Controle verslag van elektrische installaties op laagspanning en op zeer lage spanning

ORIGINEEL EXEMPLAAR
REF. 122/2024/90205/01:1

DATUM VAN CONTROLE 14/01/2025 (11:15 - 12:15) AGENT Mohamed Izmar
 ADRES VAN CONTROLE Avenue Victor Olivier 8 (verdieping 12) - 1070 Anderlecht TYPE CONTROLE Controlebezoek verkoop oude installatie (8.4.2.)

BESLUIT : NIET CONFORM

Elementaire situatieschets en samenvattende beschrijving van de borden

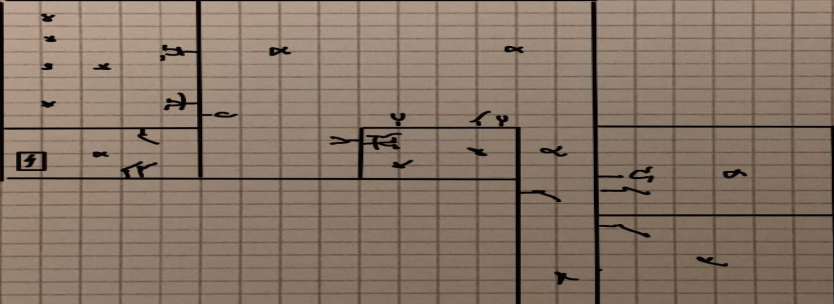
5 disjoncteurs	2P	C16A	2No	2SE
2 disjoncteurs	2P	C16A	2K	1,5Z
1 disjoncteur	2P	C2A	3K	2,5Z
